Teie 25.10.2023 nr 12-1/338-30

Meie 28.11.2023 nr 7.2-2/23/22475-2

**Metsaküla tee 1, Metsaküla tee 1a,
Metsaküla tee 5, Metsaküla tee L1 ja
Metsaküla tee L3 maaüksuste ning lähiala
detailplaneeringu kooskõlastamata jätmise**

Joonis 1. Väljavõte planeeringu põhijoonisest

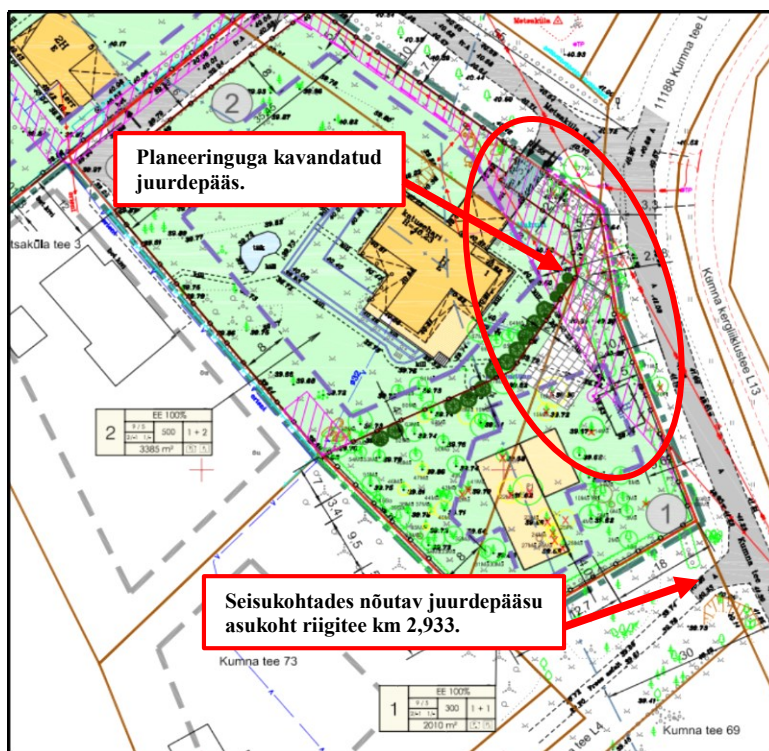
1. Planeerimisseaduse § 126 lg 1 p 7 järgi on detailplaneeringu ülesandeks mh liikluskorralduslike põhimõtete määramine. Planeeringu seletuskirja *punktis 6.6. „Liikluskorraldus“* selgitate, et: „Kinnistul Metsaküla tee 1a puudub juurdesõit avalikult teelt.“ Sama kirja *punktis 7.4. „Tänavate maa-alad, liiklus- ja parkimiskorraldus“* aga, et: „Planeeringualaga piirnev riigitee 11188 Kumna tee ristub vallateega Metsaküla tee L4, kus on juurdepääsud kinnistutele Metsaküla tee 1 ja Metsaküla tee 1a.“ Transpordiamet on seisukohtade *punktis 5* määranud, et: „*Juurdepääsuna Metsaküla tee 1 ja Metsaküla tee 5*

kinnistule tuleb kasutada olemasolevat kohalikku Metsaküla teed (tee nr 1982438). Juurdepääsuna Metsaküla tee 1a kinnistule tuleb kasutada olemasolevat ristumiskohta riigiteelt km 2,393. Täiendavaid ristumiskohti riigiteedelt mitte planeerida.“ Oluline on märkida, et lisaks eeltoodule oleme Harku Vallavalitsuse planeeringu algatamise (13.05.2021 nr 12-1/338-15) teavitusele vastanud, et planeeringu koostamisel tuleb lähtuda meie esitatud seisukohtadega. Planeeringu joonisel näidatud juurdepääs Metsatee 1a kinnistule on vastuolus meie esitatud seisukohtadega (vt *joonis 1*). Juurdepääs kulgeb kurvis paralleelselt riigitee geomeetriaga ning on kavandatud kujul riigiteel liiklejatele halvasti tajutav (nt juurdepääsuteel liikuv sõiduk võib halva nähtavuse tingimustes näida vastassuunavööndis vastu tuleva sõidukina), sest ei ole tagatud teega külgnev vaba ruumi nõue. Vaba ruum on ohutuse tagamiseks liiklevate sõidukite ja ristprofiilis paiknevate ehitiste ning seadmete vahele jääv vajalik ruum (sh liiklusohutuse tagamiseks, lumetõrjeks jmt).
